Znak: ZP.26.1.1.2022.7

***Informacja o modyfikacji SWZ na nadbudowę Pawilonu „E”
o 2 kondygnacje w ramach II etapu inwestycji
oraz dostawę wyposażenia medycznego***

Dotyczy Pakietu nr 1

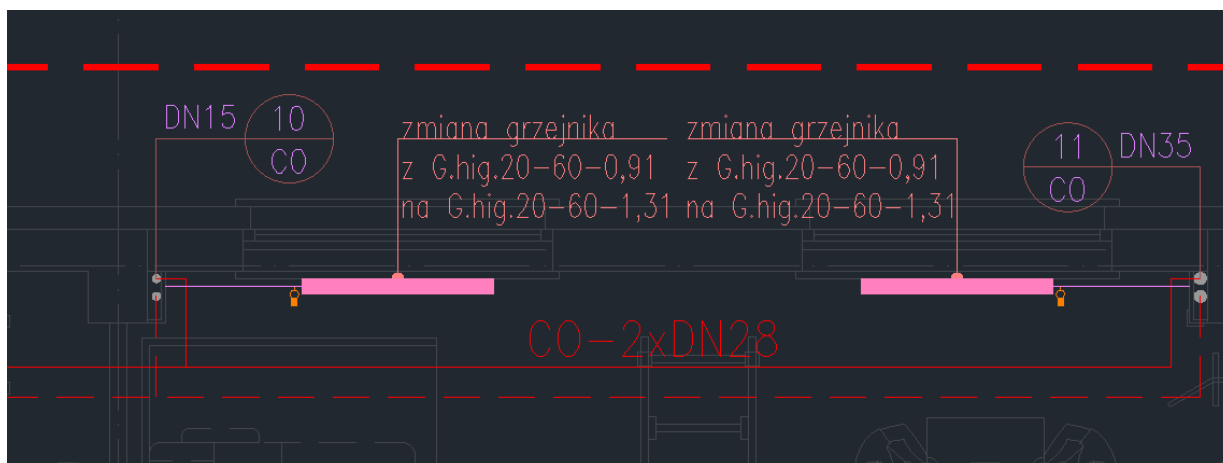
Pytanie nr 5 Branża sanitarna. W opisie branży wod-kan czytamy, że w zakresie jest wewnętrzna instalacja kanalizacja deszczowa - brak rysunków z tego zakresu - prosimy o przekazanie.

Odpowiedź: Kanalizacja deszczowa – obejmująca wpusty na dachu i podłączenie ich do pionów deszczowych jest pokazana na rysunkach rzutów projektowanych kondygnacji.

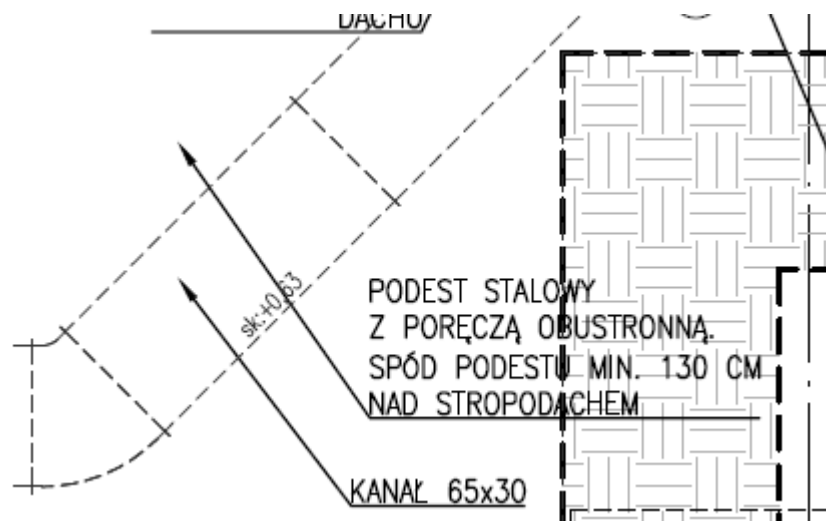
Pytanie nr 43 Prosimy o przekazanie dokumentacji, rysunków podestu stalowego z poręczą obustronną, który znajduje się na dachu (rys. poniżej).

Odpowiedź: Podestu stalowego z poręczą nie trzeba wykonywać. Tak zaprojektowano ścieżki serwisowe, że podesty nie są konieczne.
